PARECER ÚNICO Nº 0255663/2019 (SIAM)		
INDEXADO AO PROCESSO: Licenciamento Ambiental	PA COPAM: 01165/2019/001/2019	SITUAÇÃO: Sugestão pelo Deferimento
FASE DO LICENCIAMENTO: LAC1 (LP+LI+LO)	VALIDADE DA LICENÇA: 10 anos

EMPREENDEDOR:	Município de Iturama	CNPJ:	18.457.242/0001-74
EMPREENDIMENTO:	Frigorífico Municipal - mat. 42.149	CNPJ:	18.457.242/0001-74
MUNICÍPIO:	Iturama/MG	ZONA:	Rural
COORDENADA GEOGRÁFICA (DATUM): WGS 84	LAT/Y - 19°40'50,8"	LONG/X - 50°27'33,14"	
LOCALIZADO EM UNIDADE DE CONSERVAÇÃO:			
<input type="checkbox"/> INTEGRAL	<input type="checkbox"/> ZONA DE AMORTECIMENTO	<input type="checkbox"/> USO SUSTENTÁVEL	<input checked="" type="checkbox"/> NÃO
BACIA FEDERAL:	Rio Grande	SUB-BACIA:	Ribeirão Monte Alto
UPGR H:	GD8		
CÓDIGO:	ATIVIDADE OBJETO DO LICENCIAMENTO (DN COPAM 217/2017):		
D-01-02-5	Abate de animais de grande porte (bovinos, equinos, bubalinos, muares , etc.)		
CLASSE			4
RESPONSÁVEL TÉCNICO:	REGISTRO:	ART:	
Izabela Tereza Rodrigues Ferreira	CREA-MG 155.643	14201900000005113389	
AUTO DE FISCALIZAÇÃO:	122511/2019	DATA:	25/04/2019

O objetivo deste Parecer Único é subsidiar a decisão da Superintendência Regional de Meio Ambiente do Triângulo Mineiro e Alto

**Fonte:** Complemento do PTRF

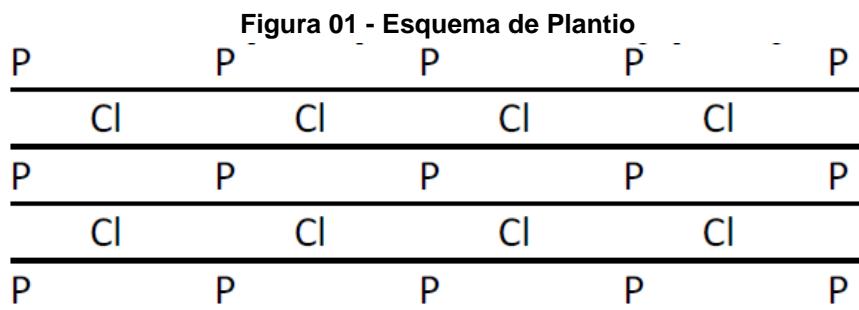
É importante destacar que, na vistoria, foi observado um solo muito compactado na área de reserva, justamente pela atividade anteriormente desenvolvida no local. Na ocasião, o acompanhante foi alertado quanto às possíveis dificuldades de recuperação da área através apenas da regeneração natural. Assim sendo, foi solicitado um complemento ao PTRF (com proposição de métodos adicionais de recuperação), o que foi apresentado.

Foi proposto, então, em conjunto com a regeneração natural, plantio em área degradada de 0,50 ha, com espaçamento recomendado de 4 m x 4 m, com mudas distribuídas conforme grupo ecológico, intercalando-se linhas de pioneiras e clímax (vide Figura 01).
